**Avis délibéré de l’Autorité environnementale
sur l’aménagement de la RN21 – section
déviation de la Croix Blanche –
créneau de Monbalen (47) – Actualisation de
l’avis Ae n° 2013-100**

n°Ae : 2022-13

Avis délibéré n° 2022-13 adopté lors de la séance du 19 mai 2022

Figure 2 : Les opérations du projet (en rouge). L'étendue de la DUP acquise comprend les pointillés bleus.
Source : dossier.

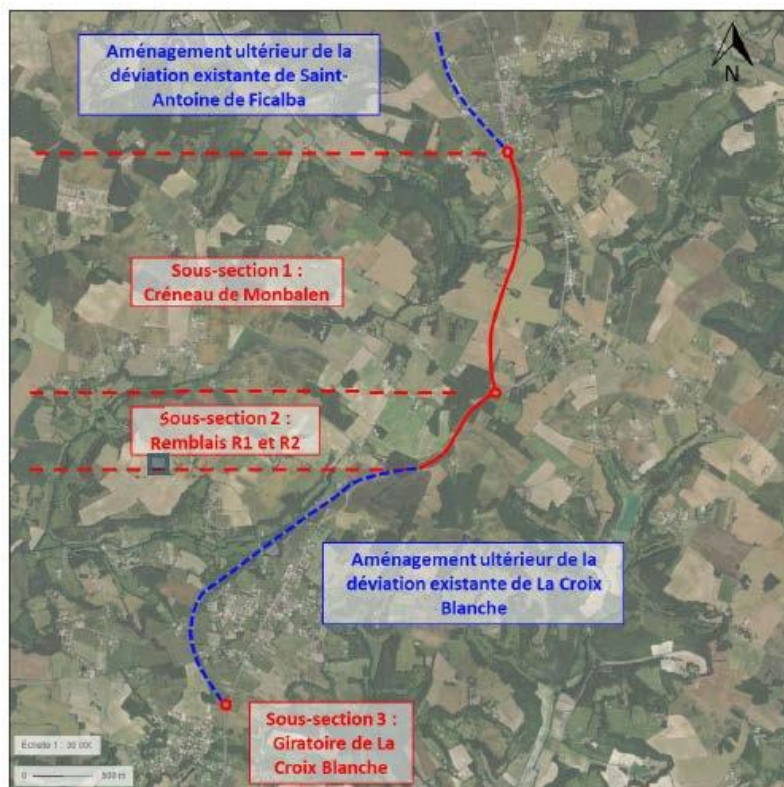
L'Ae recommande de reprendre l'étude du positionnement du giratoire de Monbalen pour l'optimiser en réduisant les incidences à long terme sur les milieux naturels et en évitant au maximum le bois qui le jouxte.
